Л И С Т У Т В Е Р Ж Д Е Н И И
изменения отраслевых стандартов
сборника "Изогреватели парово-
дяные тепловых сетей"

ИЗМЕНЕНИЕ № 3

ОСТ 108.101.104-76
 ПОДОГРЕВАТЕЛИ ПАРОВОДЯНЫЕ
 КАМЕРЫ ВОДЯНЫЕ ПЕРЕДНИЕ
 ДВУХХОДОВЫЕ С ЭЛЛИПТИЧЕСКИМИ
 ДНЬЩАМИ
 Конструкция и размеры

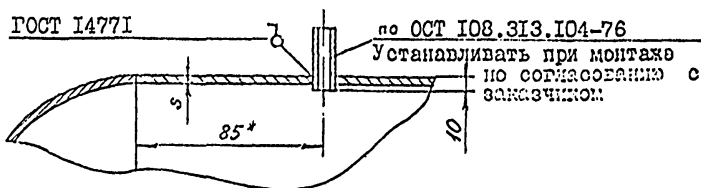
Пункт 2 дополнить словами "Предельные отклонения размеров $\pm \frac{IT16}{2}$;Чертеж. Сечение "Г - Г" заменить на "Г - Г ";

Поз. 8, 9, 10, 11 - исключить по согласованию с заказчиком. Виз "Размещение отверстий в днищах камер" - исключить по согласованию с заказчиком. Заменить ссылки: ГОСТ 5264-69 на

ГОСТ 14771, ГОСТ 16037-70-У2-4К на ГОСТ 14771

(допускается сварка по ГОСТ 5264)
